**AVIS HYDROGEOLOGIQUE SUR LE PROJET DE CONSTRUCTION DE
SERRES ET LA REALISATION D'UN FORAGE D'IRRIGATION SUR LA
COMMUNE DE VERNEUIL-SUR-SERRE (AISNE).**

**Expertise d'Hydrogéologue Agréé
en matière d'hygiène publique**

14 avril 2014

Figure 1- Localisation du projet de forage

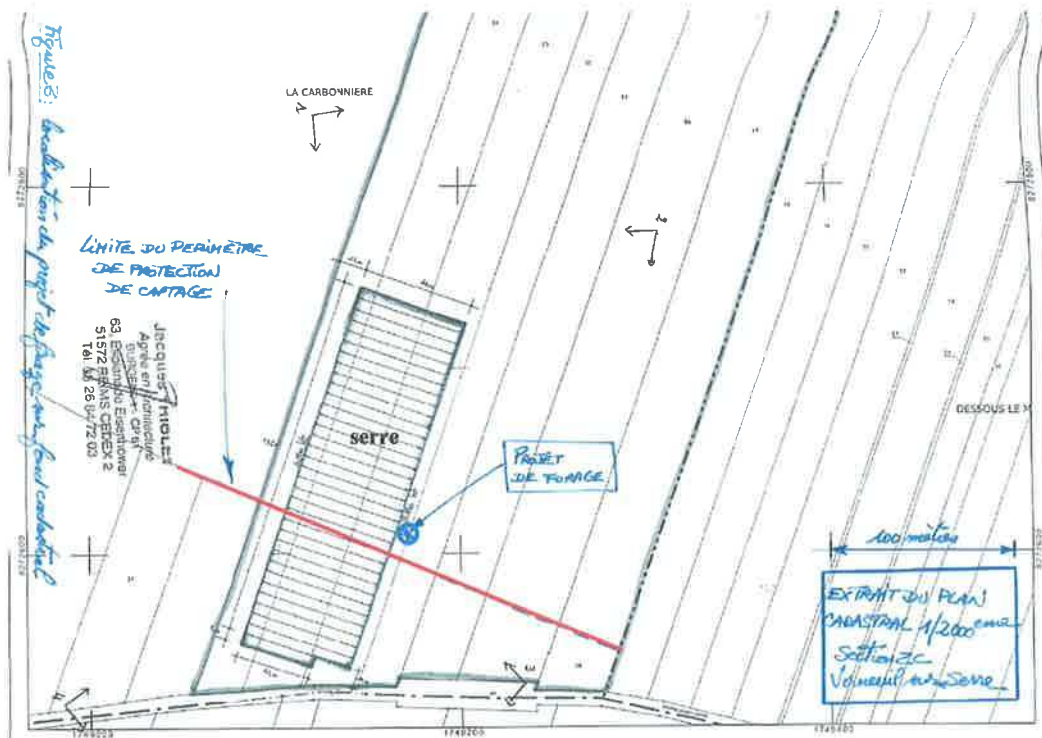
Le projet de forage se situe à proximité de la limite du périmètre de protection rapprochée du captage d'alimentation en eau potable situé sur la Commune de Verneuil-sur-Serre (indice BRGM 00841X0040/F), exploité par le Syndicat Intercommunal des Eaux de la vallée de la Serre et institué par un arrêté de déclaration d'utilité publique en date du 22 décembre 2005. Environ 1/3 de la surface de la serre se trouve à l'intérieur du périmètre de protection rapprochée (*Fig. 1*).

Par ailleurs, environ 1/3 de la superficie des serres est située à l'intérieur du périmètre de protection rapprochée. Sa construction implique l'ancrage profond dans le sol naturel d'armatures métalliques, alors qu'au sein de ce périmètre, l'établissement de toutes nouvelles constructions superficielles ou souterraines, mêmes provisoires autres que celles strictement nécessaires à l'exploitation et à l'entretien du point d'eau est interdit.

Compte tenu d'une part, de la vulnérabilité importante de la nappe de la craie dans ce secteur et d'autre part des éléments développés ci-dessus, je donne donc un **avis défavorable** à la réalisation du forage d'irrigation et des serres aux endroits prévus sur la parcelle cadastrale ZC 33. Cependant, le sens d'écoulement de la nappe de la craie étant dirigé vers le Nord-ouest et le rayon d'appel du forage d'irrigation de 200m, je propose le déplacement du point d'implantation du forage d'irrigation ainsi que des serres vers le Nord, comme précisé sur la figure ci-dessous. Dans ces conditions, le projet n'aura pas d'impact quantitatif et qualitatif sur le forage d'Alimentation en Eau Potable du Syndicat Intercommunal des Eaux de la vallée de la Serre (indice BRGM 00841X0040/F).

Moyennant ces modifications, je donne un **avis favorable**, du point de vue hydrogéologique à la réalisation des serres et du forage d'irrigation, sous réserve que celui-ci soit effectué selon les règles de l'Art, conformément aux prescriptions de l'arrêté du 11 septembre 2003, sont les suivantes :

Figure 4 – Extrait du plan cadastral
Tracé des périmètres de protection du captage AEP et de la zone d'appel du forage d'irrigation.

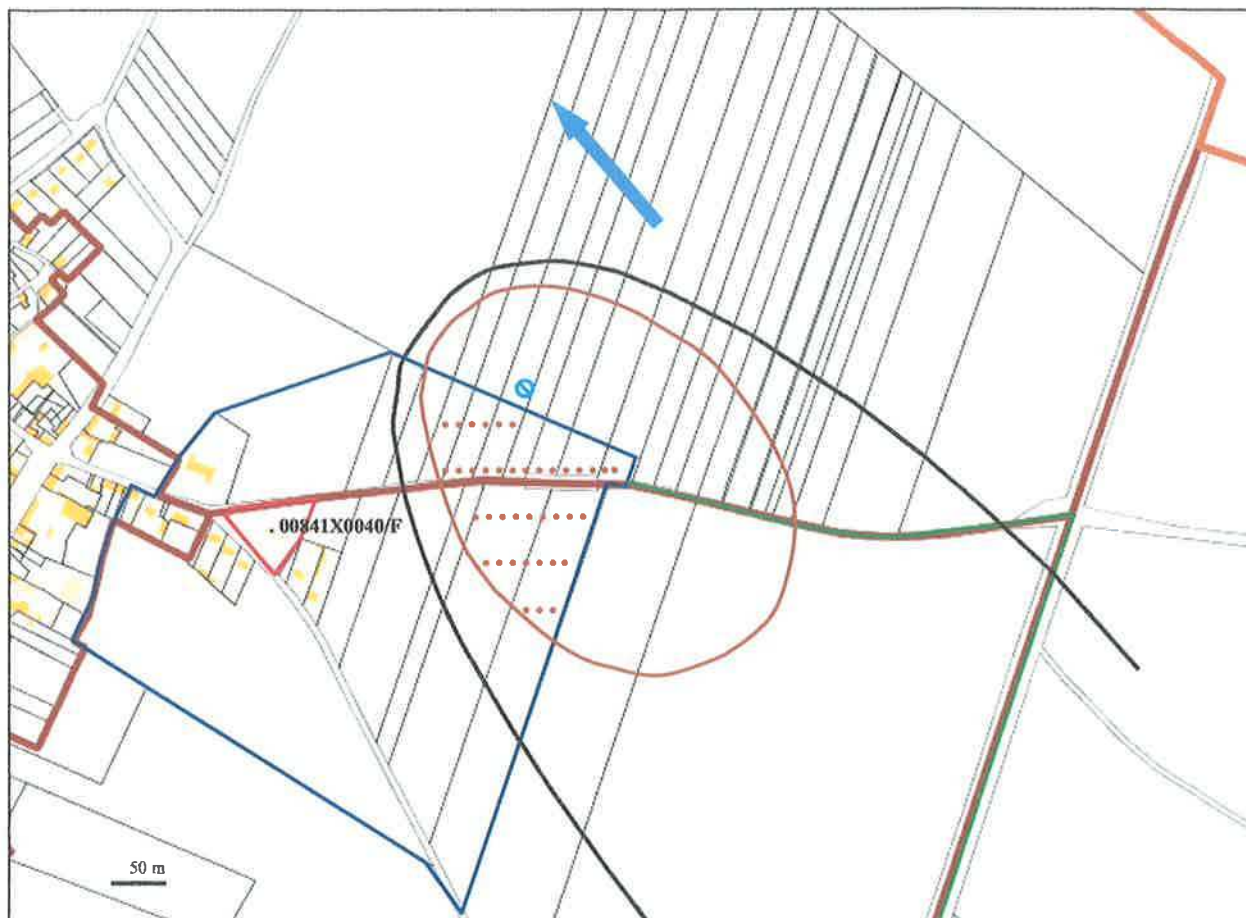
La zone d'appel d'un captage correspond à la partie de l'aire d'influence (domaine dans lequel la surface piézométrique d'une nappe est modifiée par des rabattements imposés par le pompage) d'où provient l'eau captée par le puits de pompage. Les isochrones représentent le lieu des points dont les particules parviendront au captage après un parcours de durée t . Elles sont inscrites à l'intérieur de la zone d'appel. La délimitation de la zone d'appel du futur forage d'irrigation montre qu'une bonne partie de cette zone empiète sur le périmètre de protection rapprochée du captage AEP 00841X0040/F (Fig. 4). Lors du pompage dans le forage d'irrigation, la nappe de la craie subira à l'intérieur du périmètre de protection rapprochée, un rabattement supplémentaire. Le tracé de l'isochrone 120 jours (4 mois) indique que cet impact sera localisé dans la partie Nord-Est du périmètre de protection rapprochée (Fig. 4) avec un rayon d'appel d'environ 200 m.
